VYSVĚTLENÍ A ZMĚNA ZADÁVACÍ DOKUMENTACE

Č. 1

Zadavatel:	Ústav termomechaniky AV ČR, v. v. i. se sídlem: Dolejškova 1402/5, 182 00 Praha 8, Česká republika IČO: 613 88 998 zastoupen: doc. Ing. Miroslav Chomát, CSc., ředitel
Zástupce zadavatele:	Advokátní kancelář Volopich, Tomšíček & spol., s.r.o. IČO: 024 76 649 se sídlem: Vlastina 602/23, Severní Předměstí, 323 00 Plzeň společnost zapsaná v obchodním rejstříku Krajského soudu v Plzni pod sp. zn. C 29293
Veřejná zakázka:	Systém skenovacího elektronového mikroskopu s fokusovaným iontovým svazkem pro přípravu vzorků pro tomografii atomovou sondou

Figure 1: Sample image of a screen, using the Optiprobe license. Benefit from the automatic adjustment of aperture and extractor voltage due to the convenient probe current setting. Image quality through an adjustable sample voltage value.

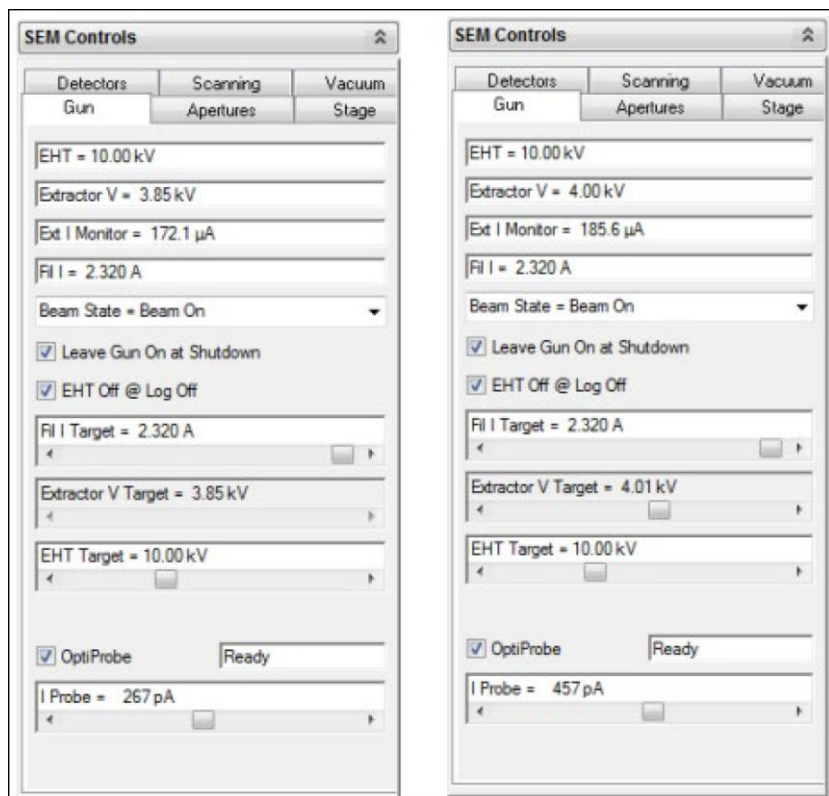
Question 2 – Electron Beam Current Adjustment. Requirement No. 6

The tender requires that the electron beam current be adjusted via condenser settings only, explicitly excluding changes through FEG parameters. We would appreciate clarification on whether the customer would accept an alternative technology, such as OptiProbe, which achieves current adjustment via extractor voltage settings. This method offers precise control and reproducibility. Please see the attached illustration (Figure 1) for reference.

Contracting Authority's Response to Question No. 2: Thank you for describing the alternative technology. However, we maintain our requirement that adjustments of the electron beam current must not be performed by changing FEG parameters, such as extractor voltage. This requirement is based on the need to ensure consistent and reproducible operating conditions, protect the long-term durability of the FEG source, and enable standard users to adjust the beam current quickly and flexibly without interfering with sensitive emission settings. We consider it essential that current adjustments be possible without unnecessary delays and without adverse effects on system stability or source lifetime.
